工程名称: 湖南娄底涟源七星街 2x20MW 分布式光伏电站项目

编号: GFDZJBM08-040

事由: 关于柏杨光伏区 14#子阵基础施工质量问题

附件 (现场图片)

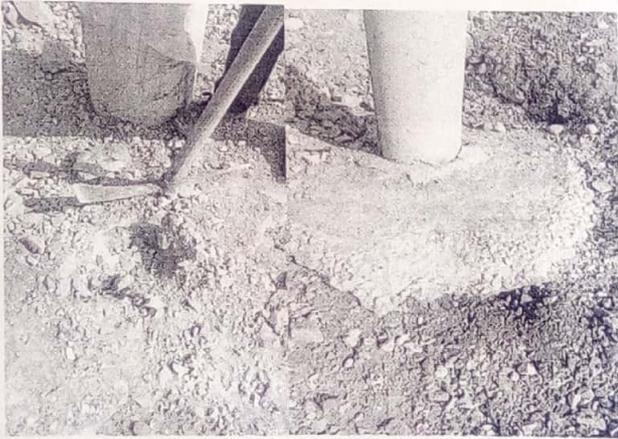
内容: 11月09日上午, 监理人员在柏杨光伏区基础施工现场检查过程中, 发现问题如下

基坑深度及尺寸不满足图纸设计要求, 即使在特殊施工区域, 也未对基础进行加固处理。基础表面原坑浇筑, 破开后, 尺寸严重不符合要求。在以后隐蔽工程施工过程前, 施工管理人员及时通知我监理部进行检查验收。上道工序未验收或验收不合格严禁进行下道工序施工。在以后的施工过程中, 如重复出现类似问题, 我监理部将采取经济处罚。
